THÉMATIQUE « FLUENCE NEUTRONIQUE »

SYNTHÈSE DES QUESTIONS DE LA SOCIÉTÉ CIVILE

PRINCIPAUX SUJETS AYANT FAIT L'OBJET D'UNE EXPERTISE TECHNIQUE ET CONCLUSIONS TIRÉES

[GRAPPES HAFNIUM : DISPOSITION POUR LIMITER L'AUGMENTATION DE LA FLUENCE À PARTIR DE LA VD4

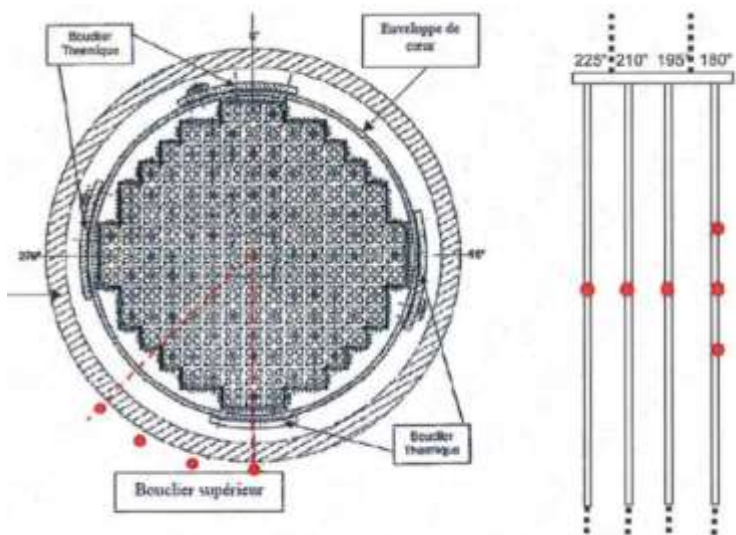
- La diminution de 45 % du flux neutronique irradiant la cuve considérée par EDF provenait d'une estimation par calculs neutroniques → **L'IRSN a mené ses propres calculs neutroniques qui ont conforté cette valeur**
- L'expérimentation « *Précurseurs grappes hafnium 900 MWe* » avait débuté en 2017 sur le réacteur n°3 de Tricastin pour conforter cette valeur → **Action EDF : fournir fin 2020 les résultats dosimétriques de cette expérimentation**

Les résultats obtenus fin 2020 confirment l'ordre de grandeur de la diminution du flux neutronique irradiant la cuve
